Gemeinde Wallsee-Sindelburg, Änderung des Örtlichen Raumordnungsprogrammes

Gemeinde Wallsee-Sindelburg, 7. Änderung des örtlichen Raumordnungsprogrammes

Wallsee-Sindelburg, Gemeindeberatung, für "Widmungsverfahren" auf Grund der geogenen Gefahrenhinweiskarten

Projekt: Gemeinde Wallsee / Sindelburg, Krautäcker
Baulandeignung nach § 15 NÖ ROG

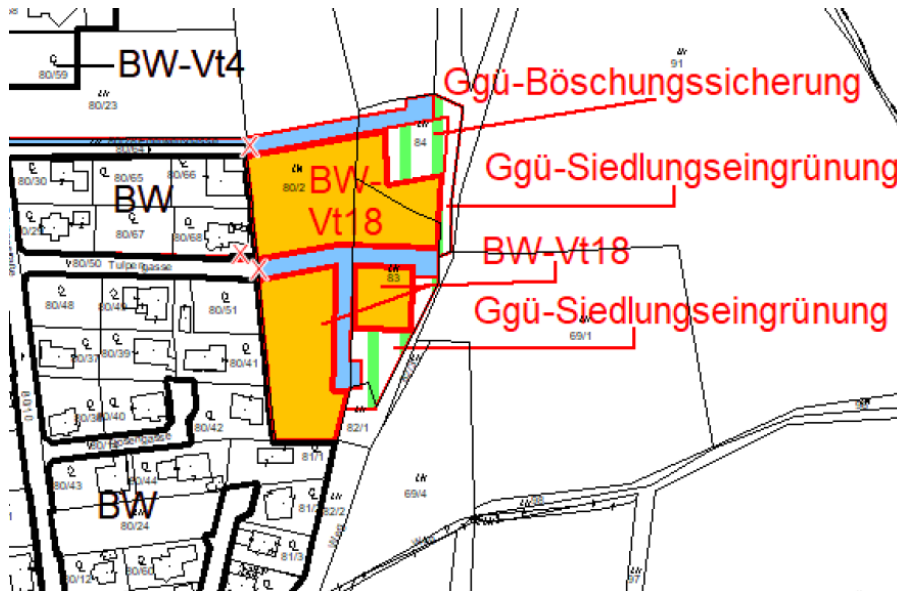
Beide Vorhaben liegen in Bereichen, die in der Hinweiskarte für geogene Naturgefahren/Rutschprozesse teilweise farblich ausgewiesen sind.

Eine Ausweisung in den Hinweiskarten für geogene Naturgefahren-Rutschprozesse bzw. Sturzprozesse weist darauf hin, dass in diesen Bereichen die Faktoren, die eine Rutschung oder Felsstürze begünstigen können, sich so überlagern, dass eine erhöhte Gefährdungsdiskposition möglich ist. In solchen Fällen ist es angezeigt, diese Themen bei einem allfällig geplanten Widmungsvorhaben explizit zu prüfen.

1. Erweiterung des Bauland-Wohngebietes auf die Grundstücke 80/2, 83 und 84, KG Ried

Das Ausmaß des konkreten Widmungsvorhabens ist aus dem Planausschnitt ersichtlich.

Die projektierte Widmungsfläche schließt an bestehendes Bauland nach Osten hin an. Das Gelände weist ein Gefälle von etwas unter 10° auf – auf dem Grundstück 80/2 ist es nach Norden gerichtet, auf den Grundstück 83 und

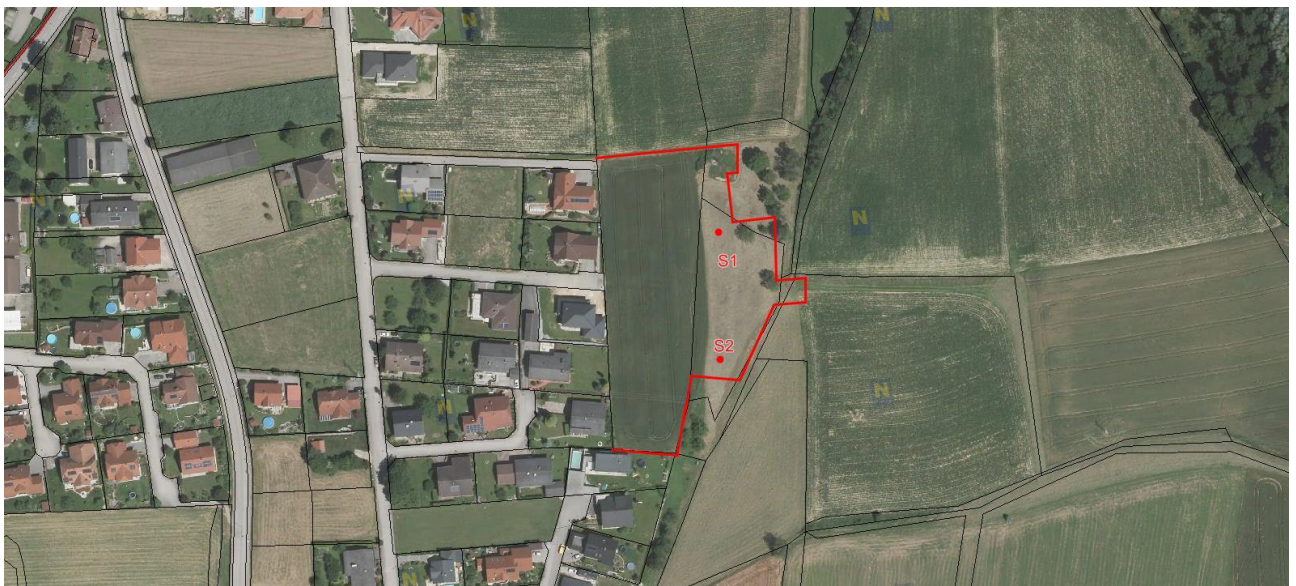
Im folgenden Luftbildausschnitt sind die ungefähre Lage der geplanten Baulandwidmung einschließlich Verkehrsflächen aus dem Entwurf B vom 24.09.2018 sowie die Lage der Baggerschürfe S1 und S2 eingetragen.

Die Baggerschürfe ergaben folgenden Untergrundaufbau:

Die landwirtschaftlich genutzte Oberfläche der geplanten Baulandfläche – Gst. 80/2 Acker, Gst. 83 und 84 Wiese, tw. mit Obstbäumen – zeigt keine Hinweise auf Bodenbewegungen. Auch die Gebäude im westlich anschließenden Siedlungsgebiet Rosengasse-Edelweißgasse-Tulpengasse sind baulich in gutem Zustand und zeigen keine durch den Untergrund bedingte Schäden, dies gilt auch für die Straßen.

Aus fachlicher Sicht kann eine Baulandwidmung des fraglichen Bereiches (s. o.) bei Beachtung der folgenden Punkte erfolgen:

- Bei Bauführungen ist mit gewissen Setzungen unterhalb der Fundamente zu rechnen. Dies ist mit herkömmlichen, auf die angetroffenen Verhältnisse abgestimmte Gründungen (z.B. entsprechende Fundamentplatten) ohne weiteres in den Griff zu bekommen.
- Versickerungen von Oberflächen- und Dachwässern sollten auf den Baulandflächen nicht erfolgen.
- Bei Bedarf sind die Baugrubenwände technisch zu stützen

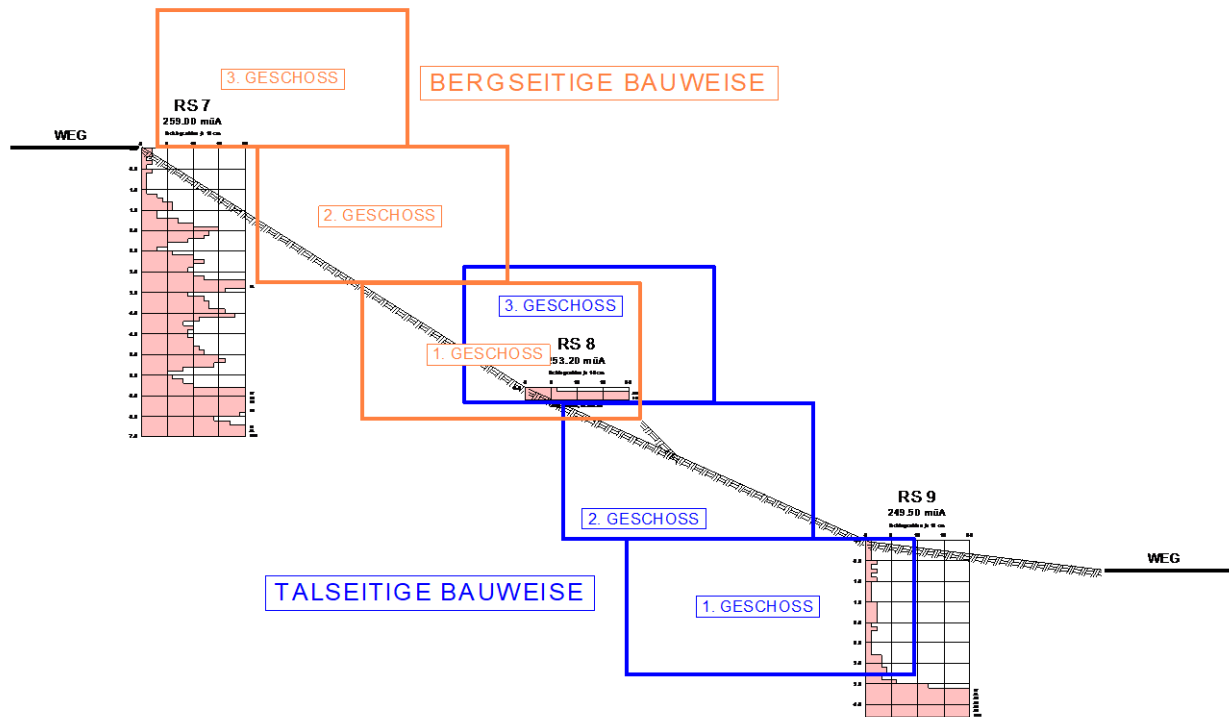
Infolge der Tiefenlage des tragfähigen Untergrundes zwischen 3 – 4m sowie der Geländetopographie könnten für die Achsen A – A und B – B folgende skizzenhafte Bauweisen angedacht werden:

Sind bei der bergseitigen Bauweise nur die Geschosse 2 und 3 vorgesehen, ist im Bereich des 2. Geschosses entweder ein massiver Bodenaustausch (mind. 1,5m) oder eine Tiefgründung mittels duktiler Pfähle erforderlich, da es aufgrund der geringen Tragfähigkeit und der unterschiedlichen Bauwerksbelastung ansonsten eine Verkantung des 2. Geschosses nicht auszuschließen ist.

Weiters ist bei der bergseitigen Bauweise die Baugrubensituation zum bestehenden Weg zu berücksichtigen.

Aufgrund der geringen Erosionsstabilität von Feinsanden wird eine Spritzbetonsicherung der Baugrubenböschung zum Weg empfohlen. Durch eine geotextile Dränmatte wird anfallendes Hangwasser gefasst und abgeleitet.

TIEFE DES TRAGFÄHIGEN UNTERGRUNDES, BEREICH 1

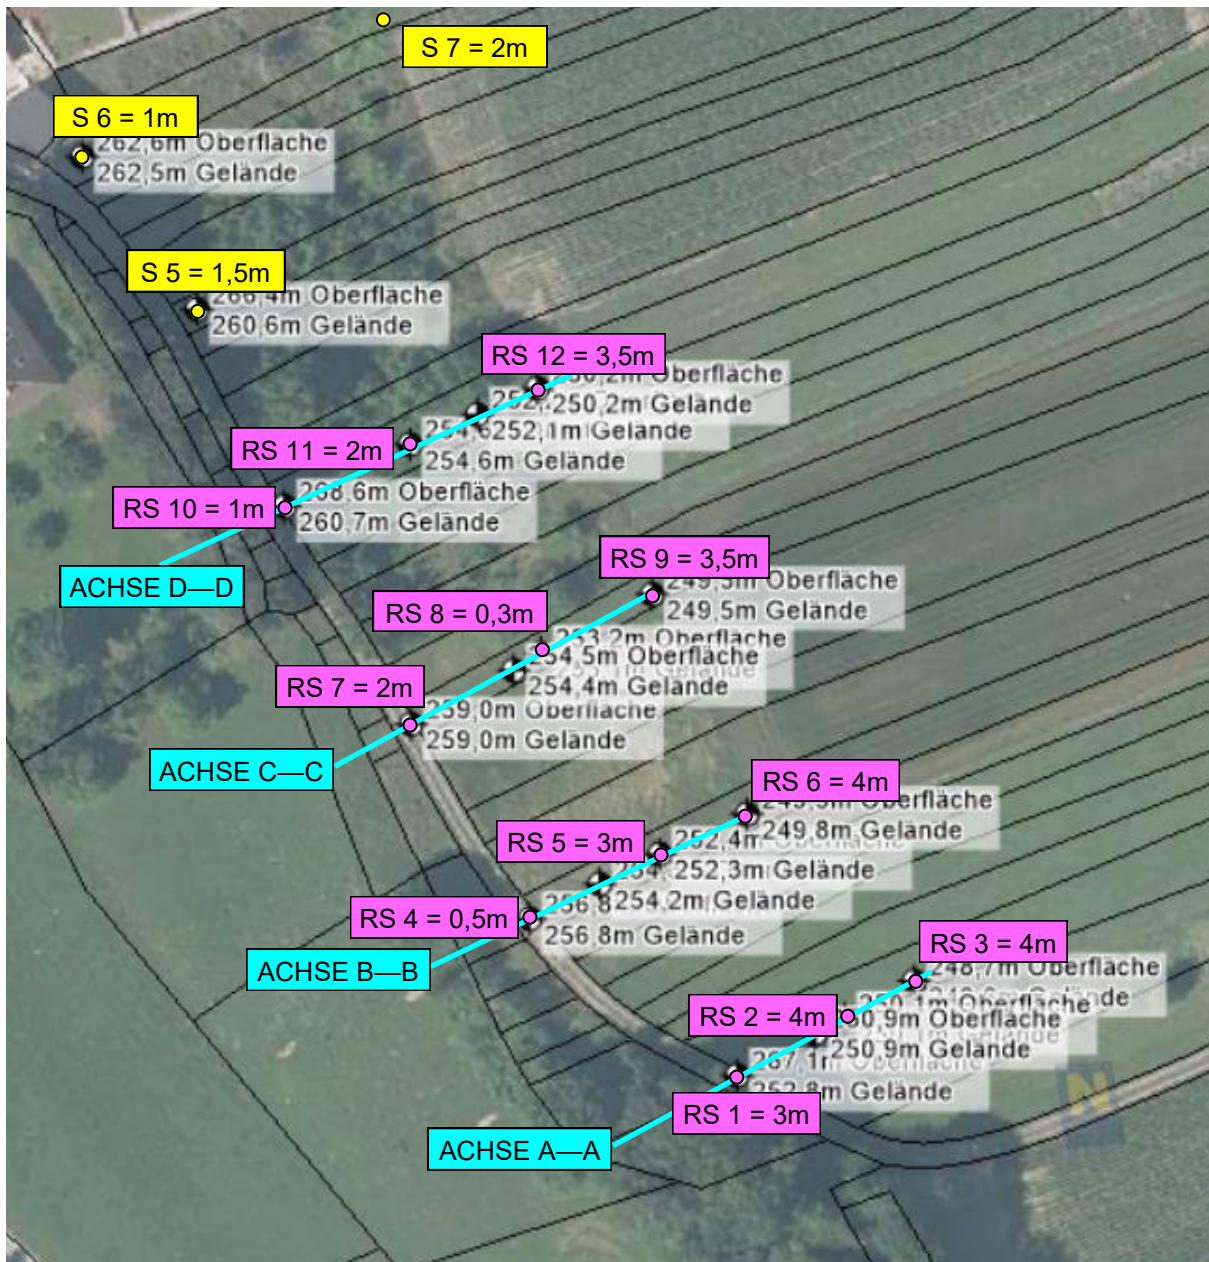
Die jeweiligen Tiefen wurden an Hand der Schürfe und Rammsondierungen abgeleitet und sind in der Beilage 6 ersichtlich.

- Achse A – A: 3 – 4m
- Achse B – B: 3 – 4m
- Achse C – C: 2 – 3,5m
- Achse D – D: 1 – 3,5m
- Schurf S5: 1m
- Schürfe S6 + S7: 1 – 2m

Aus der Aufstellung wird ersichtlich, dass im Talboden (Achse A – A + Achse B – B) der tragfähige Untergrund in einer Tiefe von rd. 3 – 4m aufgeschlossen wurde.

Je weiter nordwärts das Gelände, desto höherliegender der tragfähige Untergrund, wobei an höchster Stelle (Schürfe S6 + S7) der tragfähige Untergrund in einer Tiefe zwischen 1m und 2m vorlag.
